**Verslag huishoudelijke elektrische installatie op laagspanning en zeer lage spanning****Algemeen:**

| Referentie: <b>008-20260827-02</b> | Datum controle: <b>27/08/2026</b> |

| Adres installatie:                                                                                                                                                                                | <b>Hoeledensebaan 102, 3471 - Hoeleden</b> | Nummer teller(s):                    | <b>35093870</b> |

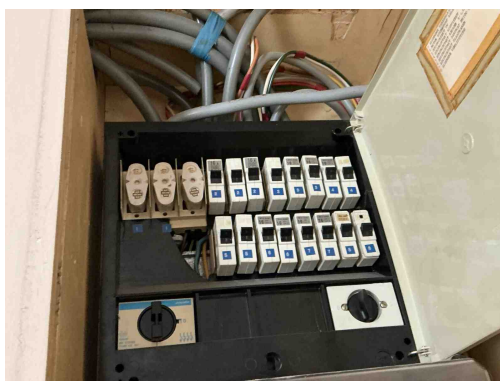
**B17** - De voedingsspanning is niet op elk bord vermeld (Boek 1: 3.1.3.3).  
*Opmerking: Oa bord 1*

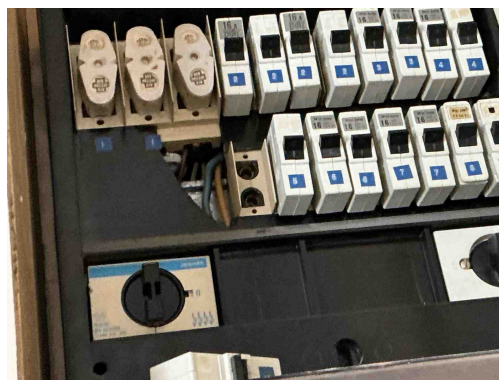
**B30** - De houder van de beveiliging in een huishoudelijke ruimte is niet voorzien van aangepaste kalibreerelementen (Boek1: 5.3.5.5).

*Opmerking: Oa bord 1, bord ketel*

**B06** - Het elektrisch verdeelbord heeft niet de minimale beschermingsgraad IPXX-B in een gewone ruimte (Boek 1: 4.2.2.3).

*Opmerking: Oa bord 1, bord ketel*

**B29** - Het elektrisch verdeelbord in een huishoudelijke ruimte is niet voorzien van een deur (Boek1: 5.3.5.1).

*Opmerking: Oa bord ketel*

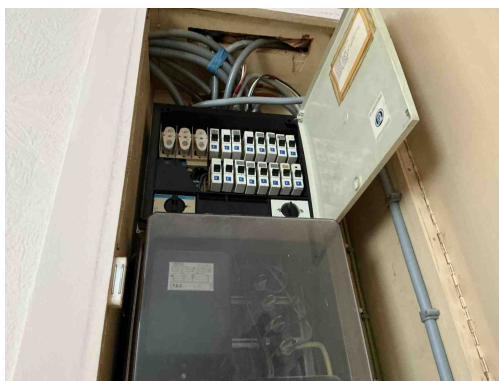
**T23** - Het elektrisch materiaal is beschadigd. (Boek 1: 1.4.1.3).

*Opmerking: Oa bord 1*

**B06** - Het elektrisch verdeelbord heeft niet de minimale beschermingsgraad IPXX-B in een gewone ruimte (Boek 1: 4.2.2.3).

*Opmerking: Oa bord 1, bord ketel*

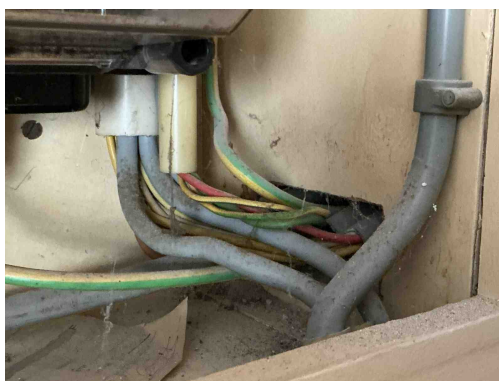
**B26** - Het elektrisch bord kon niet gedemonteerd worden (Boek 1: 5.3.5.1).  
*Opmerking: Oa bord 1 zeer hoog geplaatst*

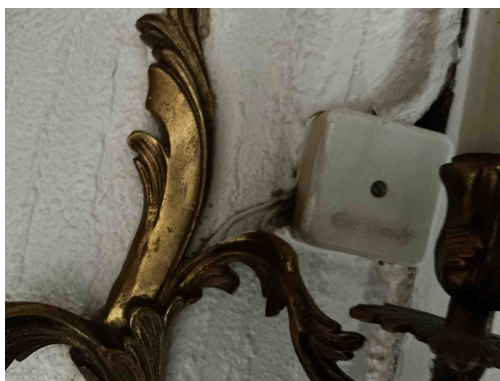
**C21** - Het gebruik van geleiders van het type VOB, zonder bijkomende afscherming is niet toegestaan (Boek 1: 5.2.9.6).  
*Opmerking: Oa naast bord 1, gang,*

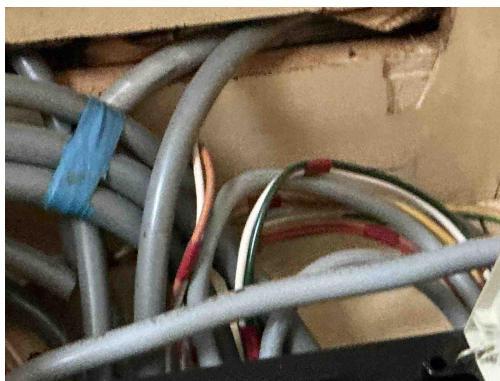
**C21** - Het gebruik van geleiders van het type VOB, zonder bijkomende afscherming is niet toegestaan (Boek 1: 5.2.9.6).  
*Opmerking: Oa naast bord 1, gang,*

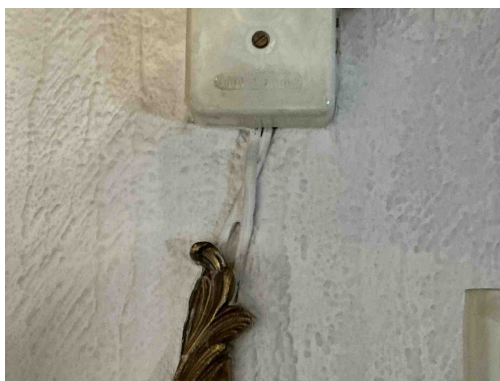
**C21** - Het gebruik van geleiders van het type VOB, zonder bijkomende afscherming is niet toegestaan (Boek 1: 5.2.9.6).  
*Opmerking: Oa naast bord 1, gang,*

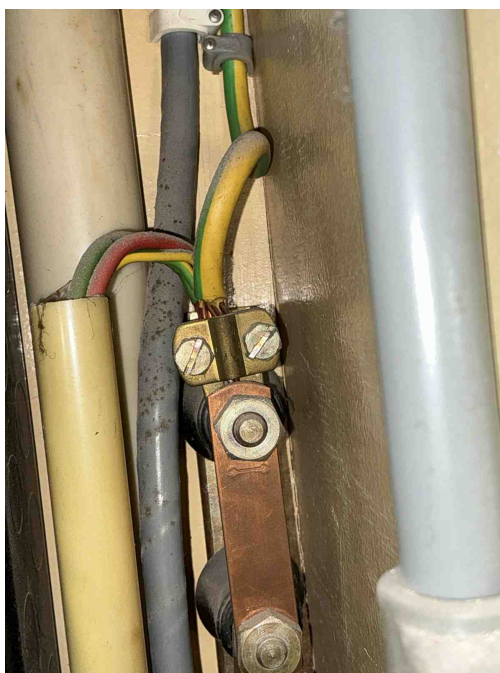
**C21** - Het gebruik van geleiders van het type VOB, zonder bijkomende afscherming is niet toegestaan (Boek 1: 5.2.9.6).  
*Opmerking: Oa naast bord 1, gang,*

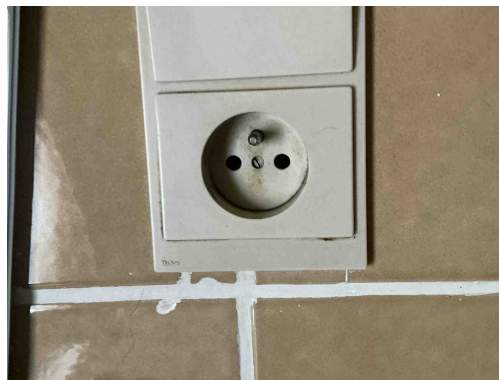
**A09** - De isolatie van de aardgeleider en/of beschermingsgeleider is niet gekenmerkt door de geel / groene kleurencombinatie (Boek 1: 5.4.3.3).  
*Opmerking: Oa aansluiting aardingsonderbreker,*

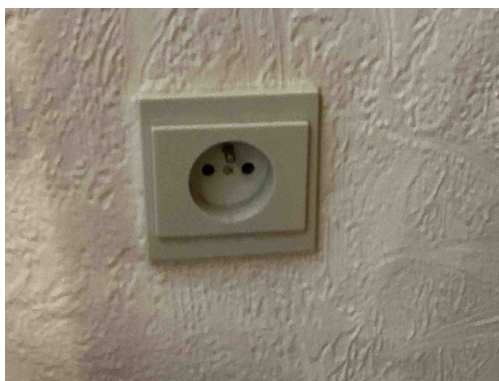
**T11** - De contactdozen waarvan de toegekende stroomsterkte maximaal 16A en de toegekende spanning maximaal 250V bedraagt en niet bedoeld zijn voor de voeding van een of meerdere verbruikstoestellen voor een specifiek doel en niet geplaatst zijn in of op schakel- en verdeelborden, beschikken niet of IPXX-D (incl. gemeenschappelijke delen residentieel geheel) (Boek 1: 4.2.2.3/5.3.5.2).

*Opmerking: Oa eetkamer,keuken, kelder,...*

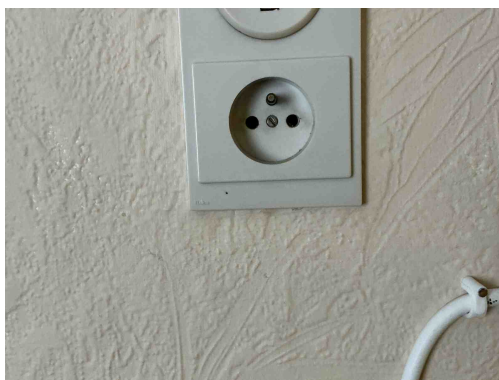
**T11** - De contactdozen waarvan de toegekende stroomsterkte maximaal 16A en de toegekende spanning maximaal 250V bedraagt en niet bedoeld zijn voor de voeding van een of meerdere verbruikstoestellen voor een specifiek doel en niet geplaatst zijn in of op schakel- en verdeelborden, beschikken niet of IPXX-D (incl. gemeenschappelijke delen residentieel geheel) (Boek 1: 4.2.2.3/5.3.5.2).

*Opmerking: Oa eetkamer,keuken, kelder,...*

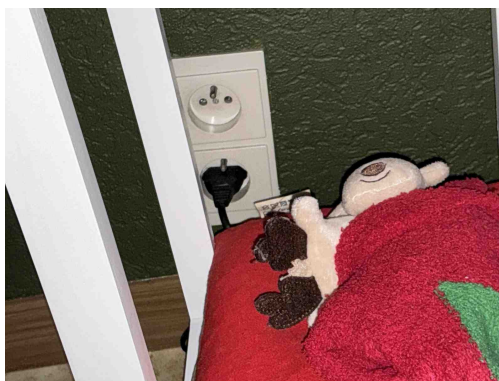
**T11** - De contactdozen waarvan de toegekende stroomsterkte maximaal 16A en de toegekende spanning maximaal 250V bedraagt en niet bedoeld zijn voor de voeding van een of meerdere verbruikstoestellen voor een specifiek doel en niet geplaatst zijn in of op schakel- en verdeelborden, beschikken niet of IPXX-D (incl. gemeenschappelijke delen residentieel geheel) (Boek 1: 4.2.2.3/5.3.5.2).

*Opmerking: Oa eetkamer,keuken, kelder,...*

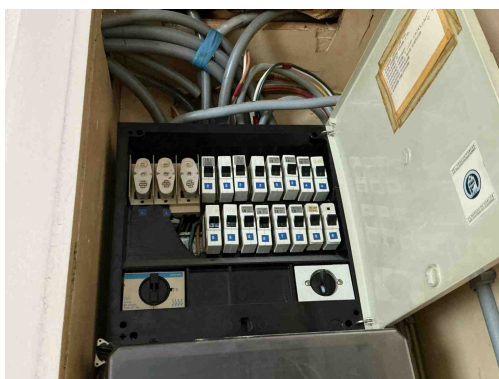
**T11** - De contactdozen waarvan de toegekende stroomsterkte maximaal 16A en de toegekende spanning maximaal 250V bedraagt en niet bedoeld zijn voor de voeding van een of meerdere verbruikstoestellen voor een specifiek doel en niet geplaatst zijn in of op schakel- en verdeelborden, beschikken niet of IPXX-D (incl. gemeenschappelijke delen residentieel geheel) (Boek 1: 4.2.2.3/5.3.5.2).

*Opmerking: Oa eetkamer, keuken, kelder,...*
